Předmětem posuzování vlivů na životní prostředí podle zákona č. 100/2001 Sb., v platném znění (dále jen „zákon EIA“) je záměr „Pokračování těžby v lomu Mrač“ Č.J. 161777/2025/KUSK, kód záměru STC2730.

Podatel tímto podle § 8 odst. 3 zákona EIA v zákonem stanovené lhůtě 30 dnů, počítané ode dne zveřejnění informace o dokumentaci na úřední desce krajského úřadu, tj. do 9. 1. 2026, podává ke zveřejněné dokumentaci následující vyjádření.

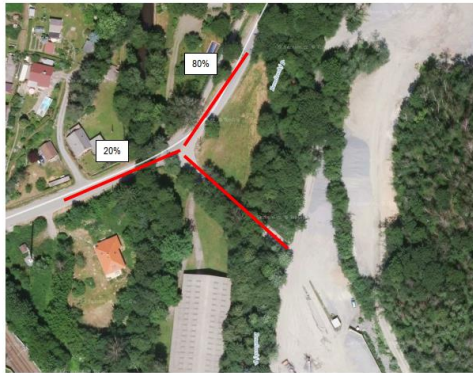
V hlukové studii je nesoulad s výpočtovými body pro stacionární zdroje hluku. V tabulce č.3 je označeno 7 výpočtových bodů a v obr.č. 6 je označen i bod 8, pro který jsou provedeny výpočty. Tento bod č.8 není jednoznačně identifikován. Požadujeme nápravu hlukové studie, aby její výsledky byly jednoznačné.

OBR.3a Vizualizace stavu – doprava Varianta I – stávající výjezd z areálu lomu + rozložení dopravy do směru na Podmrači (65%) a směru viadukt (35%)

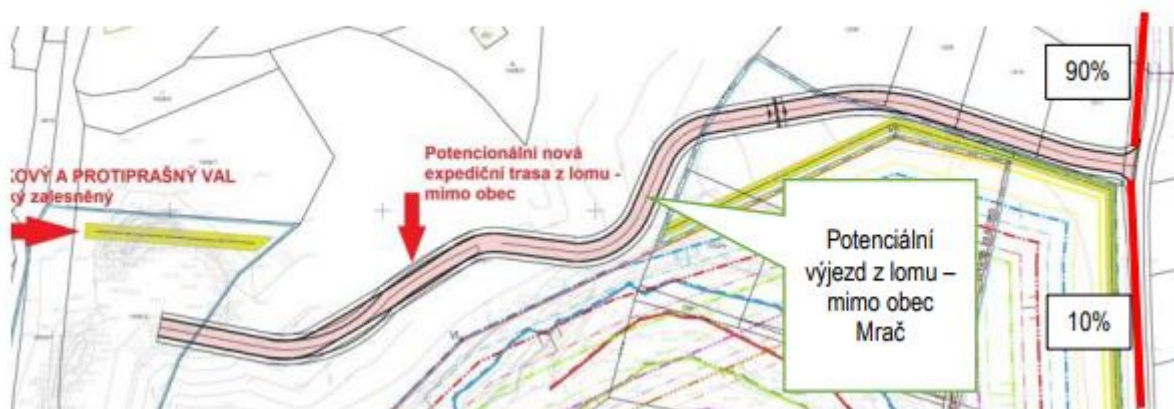
Oproti dokumentaci EIA předložené v roce 2024 došlo ke změnám v rozložení dopravy.

Požadujeme vysvětlení navýšení intenzity dopravy přes Mrač o 15%.

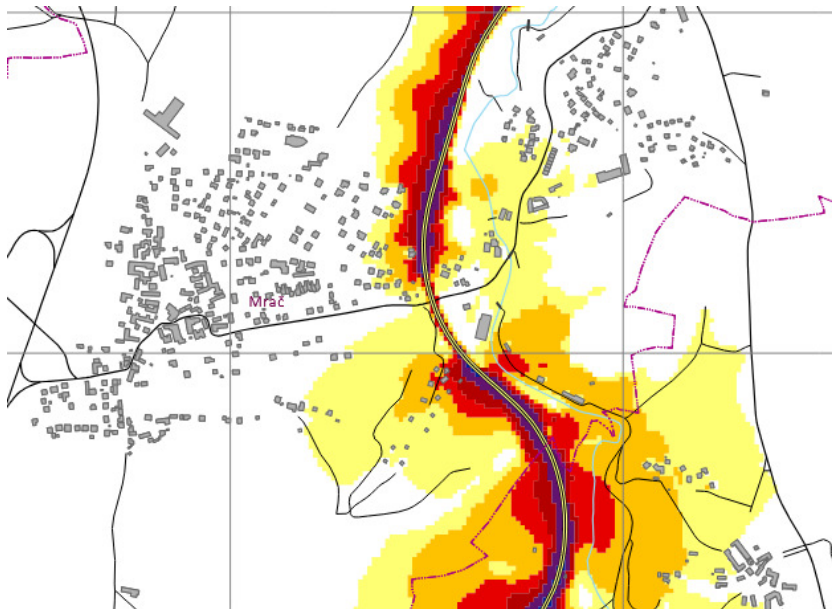
Jednoznačně kvantifikovat požadavek na zábor PUPFL a vyhodnotit jeho vlivy.

Vypořádání: Zábor PUPFL a jeho vyhodnocení je uveden v textu dokumentace v kapitole B.II. a v kapitole D.I.
